改善箇所説明図

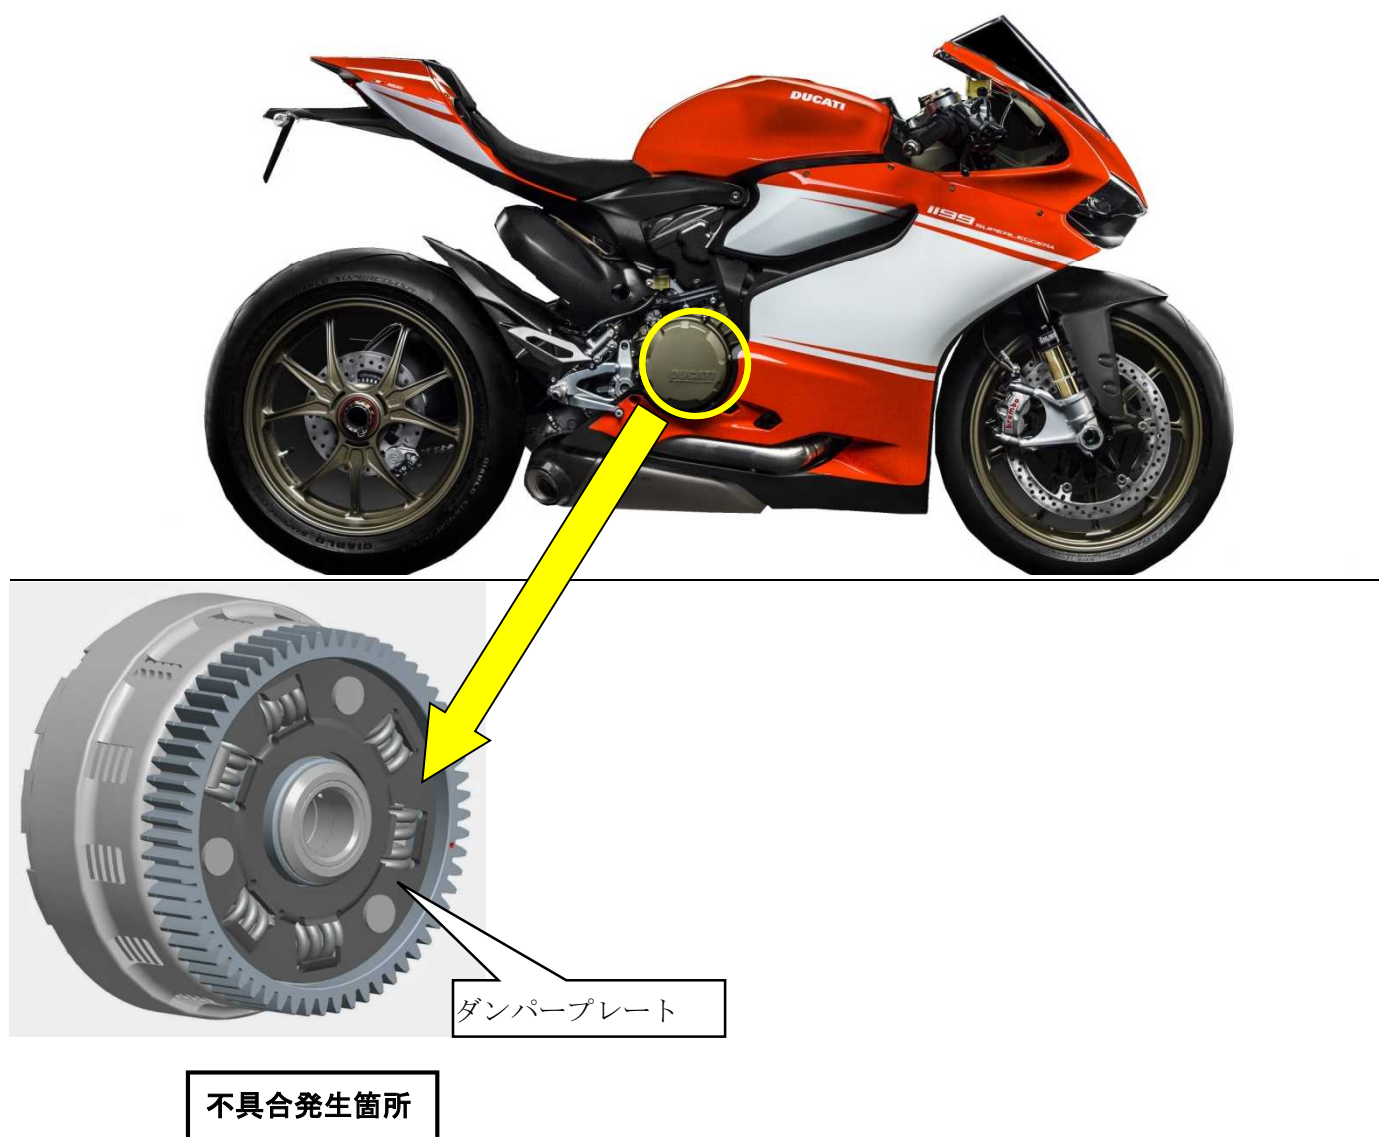
動力伝達装置において、クラッチ内部のダンパープレートの耐久性が不足しているため、急な加減速を繰り返すと、ダンパースプリングから加わる衝撃でダンパープレートに亀裂が入ることがある。そのため、そのままの状態で使用を続けると、ダンパープレートが破損し、最悪の場合、破片が減速機のギアに噛み込み、後輪がロックして転倒するおそれがある。

全車両、クラッチアセンブリを対策品と交換する。
